PROYECTO VENAO POINT

**PRIMERA
INFORMACION
ACLARATORIA
DEIA-DEEIA-AC-0029-
0902-2023**

Foto N° 30
Quebrada Sin Nombre N°4
822,044 mN 585,500 mE

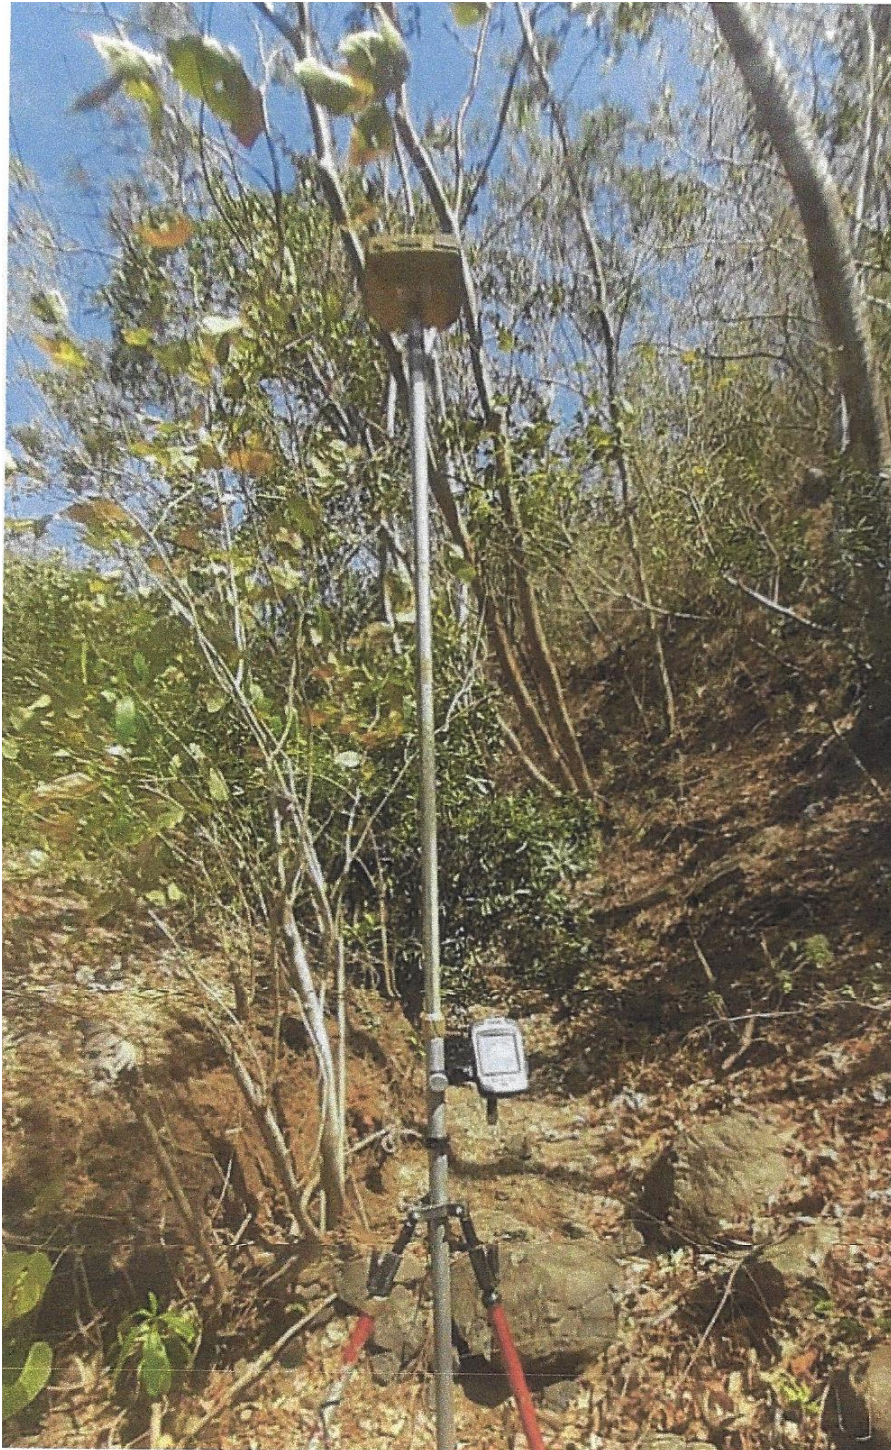
En el anexo XII informe de calidad de Agua, se presenta la nota técnica de laboratorio IA-05-2021 Indicando, “ el día 19 de febrero de 2021, en proyecto Venao Point, ubicado en el corregimiento de Orias arriba, Distrito de Pedasí y Cañas Distrito de Tonosi, provincia de Los Santos, se testifica que no se encontró cuerpo ni curso de agua por estar seco el caño pluvial dentro del polígono del Proyecto.....Sin embargo, durante la inspección de campo realizada el 12 de enero

de 2023 el informe técnico de inspección N°002-2023, se observaron dos (2) fuentes hídricas durante el recorrido, las cuales fluyen en dirección del polígono hacia la vía principal (hacia el poblado de Cañas) ambas fuentes presentaban bajo caudal. En este mismo sentido, mediante informe técnico **N°DRLS-SF-003-2023**, de la regional de Los Santos señala **“Hallazgos durante la inspección:** Se procede a realizar la inspección, se observa que en el área de influencia directa del proyecto Venao Point, se observa la presencia de seis(6) fuentes hídricas naturales o quebradas, las mismas con fluidez de aguas durante la inspección: Por lo que se solicita:

- a. Durante el levantamiento de campo y la disponibilidad del personal de laboratorio utilizado para este fin (NO) se encontró caudal en las quebradas presentadas en este estudio. Sin embargo, cuando se inicie la etapa de construcción y halla más permanencia en el sitio del Proyecto de personal idóneo para este fin, y se evidencie caudal en los afluentes hídricos en el proyecto, se tomarán las respectivas muestras y se aportaran en el (Plan de Seguimiento Ambiental).
- b. A continuación, Presentamos las siguientes evidencias de los cuerpos existentes en el área del proyecto

Imagen N°6: Nota de aprobación del Anteproyecto Venao Point-MIVIOT

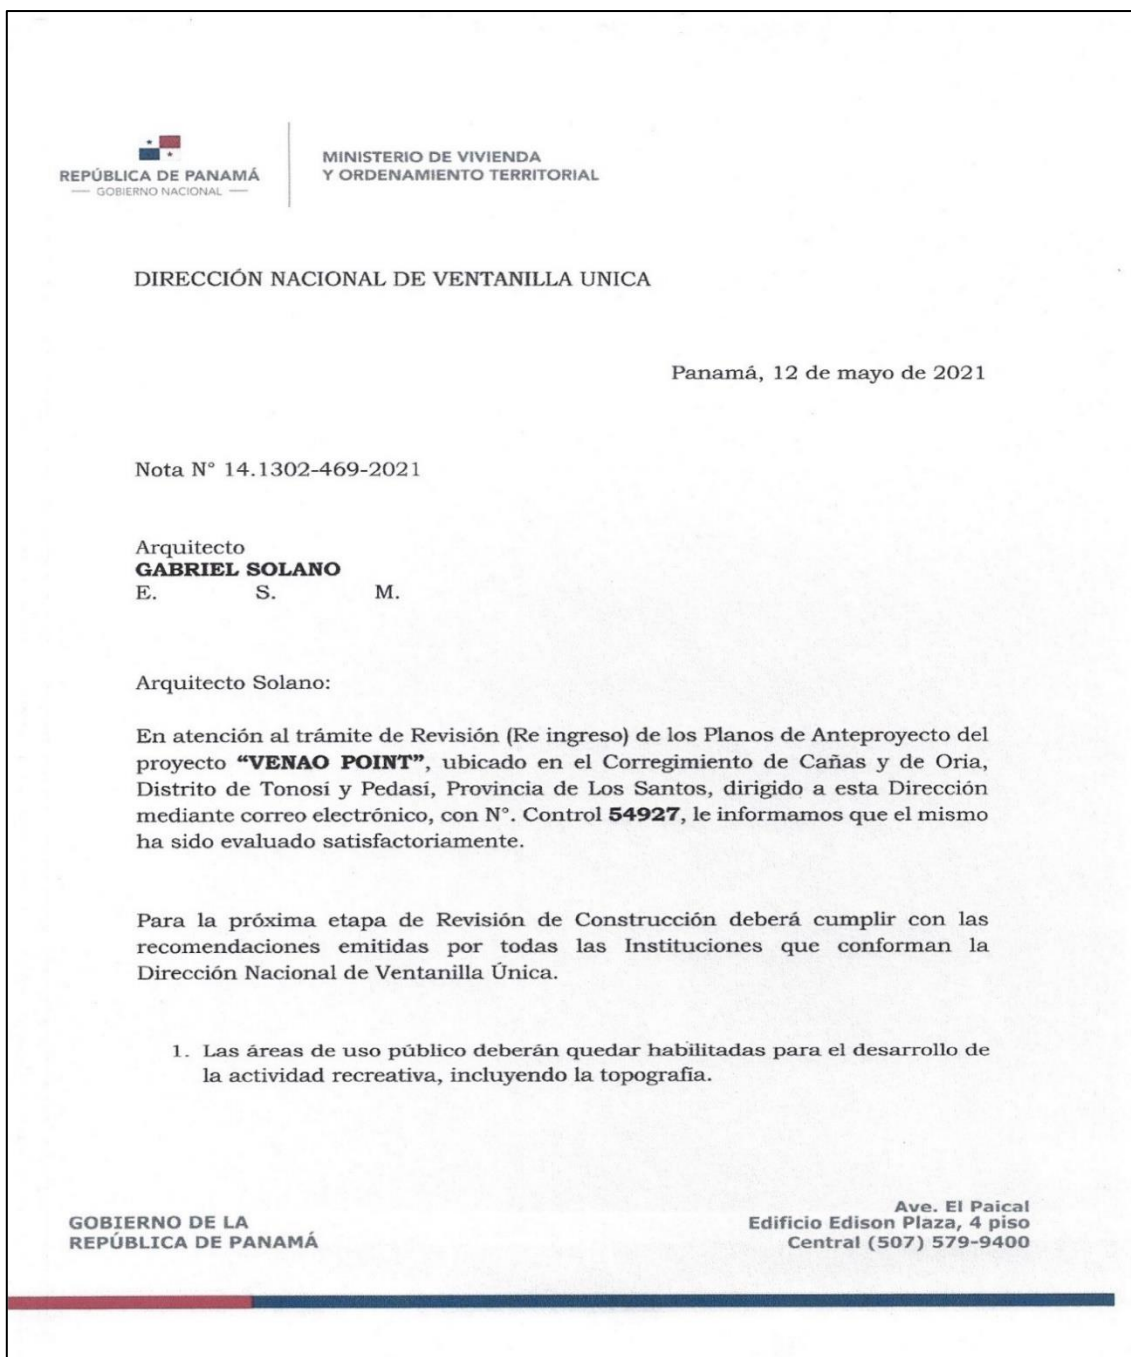
Sin embargo, esta sumatoria no concuerda con lo descrito en el punto 5.0 descripción de proyecto. En este mismo sentido, el Anexo III, Plano, EOT, Master Plan, pagina 434 del EslA, el resumen de las áreas, no concuerda con lo señalados para el alcance del proyecto y en el cuadro N°5-1. Por lo antes señalado:

- a. Aclarar la cantidad de los lotes que pretenden desarrollar el proyecto, (tomar en consideración la respuesta a la pregunta 10)
- b. Presentar el cuadro **N°5-1: Desglose del Área del Proyecto** actualizado
- c. Presentar planos de la propuesta del Esquema de Ordenamiento Territorial, emitidos por el MIVIOT y su Resolución correspondiente, que concuerde con el alcance del proyecto. (Anexo III)

- a. La cantidad de lotes esta dado por el Máster Plan Aprobado por el Ministerio de Vivienda y Ordenamiento Territorio (MIVIOT), la información presentada avala la aprobación por parte del ente rector

- c. Los Planos esta presentados en los anexos de este documento. A Continuación, presentamos Nota emitida por el MIVIOT (Ministerio de Vivienda y Ordenamiento)
